TRIBUNALE CIVILE DI ROMA
SEZIONE IV ESECUZIONI IMMOBILIARI

RGE 1183/2021 e 1020/2024 riunite

RISPOSTA ALLE OSSERVAZIONI ALLA PERIZIA DI STIMA

del CTP Arch. Lucia Boncori

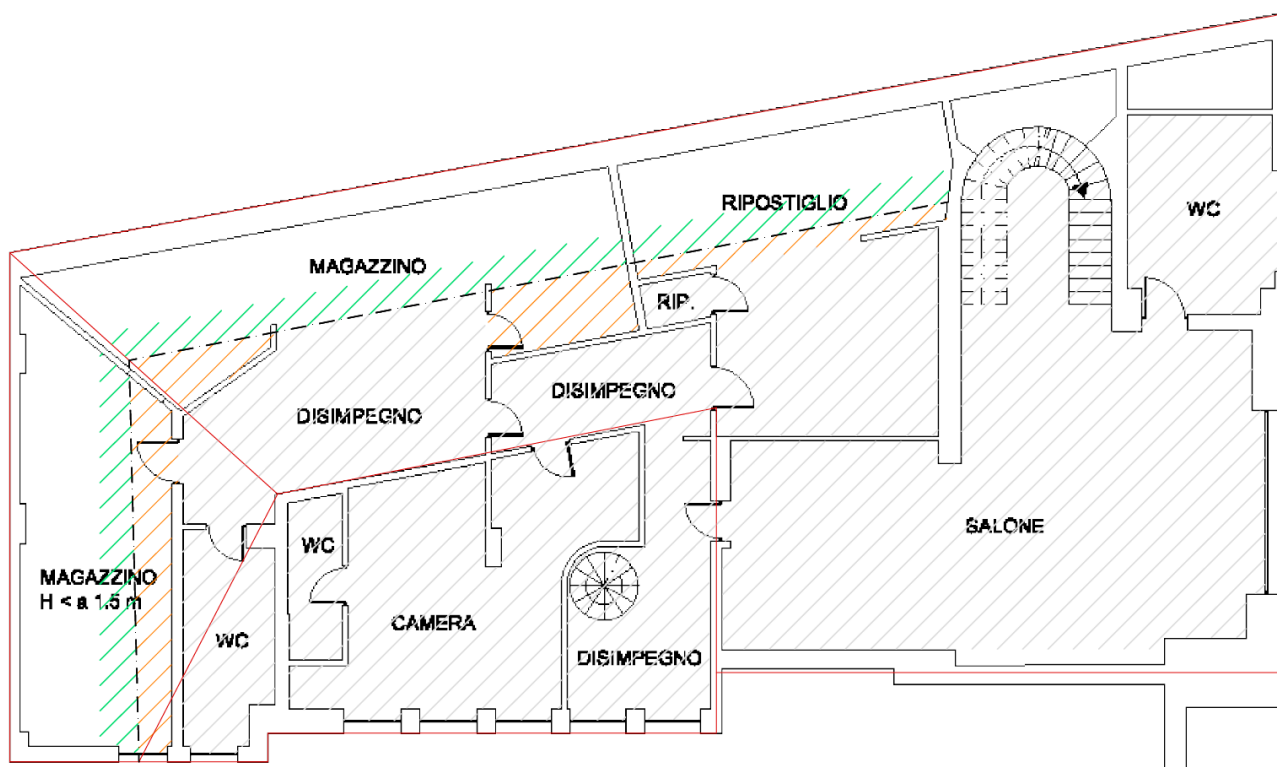
Dalla lettura della relazione peritale emerge che il C.T.U. ha trattato il piano quinto/superattico come se l'intera superficie lorda di mq 231,10 fosse riconducibile, senza distinzione, ad un piano residenziale pienamente abitabile.

- altezza interna variabile da m 0,85 a m 3,40;*
- presenza di locali espressamente denominati “magazzino”;*
- presenza di locali espressamente denominati “ripostiglio”;*
- presenza di disimpegni e spazi sottotetto interessati dalla falda inclinata della copertura.*

La sottoscritta ha eseguito rilievo diretto delle altezze interne del piano superattico, verificando in concreto l'effettiva utilizzabilità dei locali. Dalle misurazioni effettuate emerge che soltanto la porzione identificata come “salone” presenta caratteristiche dimensionali e altimetriche compatibili con una piena utilizzazione abitativa, mentre la restante parte del piano è connotata da altezze fortemente degradanti, da copertura inclinata e da caratteristiche proprie di superfici accessorie o sottotetto.

- la superficie effettivamente abitabile del piano superattico è pari a mq 46,00;*
- la restante superficie pari a mq 185,10 è caratterizzata da copertura inclinata e da altezze variabili comprese tra m 2,40 e m 0,80;*
- una porzione significativa delle superfici presenta altezze inferiori a m 1,50;*
- le superfici residue risultano destinate, per conformazione e utilizzabilità, a funzioni accessorie, deposito, ripostiglio e sottotetto.*

Sotto tale profilo, si condivide la necessità di una più puntuale distinzione tra le diverse tipologie di superfici presenti al piano superattico, tuttavia, non si ritiene tecnicamente condivisibile l'assunto secondo cui l'intera superficie caratterizzata da altezze inferiori a m 2,40 debba essere integralmente esclusa dalla consistenza estimativa del bene.

Pertanto, pur condividendosi la necessità di procedere ad una revisione della consistenza del piano superattico, non può essere accolta la proposta di escludere integralmente tutte le superfici aventi altezza inferiore a m 2,40. Si ritiene invece corretto procedere ad una distinzione tra:

- superfici pienamente utilizzabili sotto il profilo abitativo;
- superfici accessorie e pertinenziali caratterizzate da altezze fino a m 1,50 da considerare mediante opportuni coefficienti di ragguaglio;
- eventuali superfici caratterizzate da altezze inferiori a m 1,50, da valutare con coefficienti ulteriormente ridotti o escluse dal computo della superficie commerciale.

Si riporta schema planimetrico utilizzato per la definizione delle superfici, in particolare la linea rossa delinea l'andamento della copertura del tetto e la linea tratto punto nera l'andamento della quota di 1,50 m. La campitura rappresenta:

- in grigio l'area degli spazi abitativi con altezza compresa fra 3,40 e 1,50 m;
- in arancio l'area degli spazi accessori con altezza compresa fra 3,40 m e 1,50 m;
- in verde l'area degli spazi accessori con altezza compresa fra 1,50 m e 1,30 m.

La superficie non campita è quella che non è stata considerata nella stima.
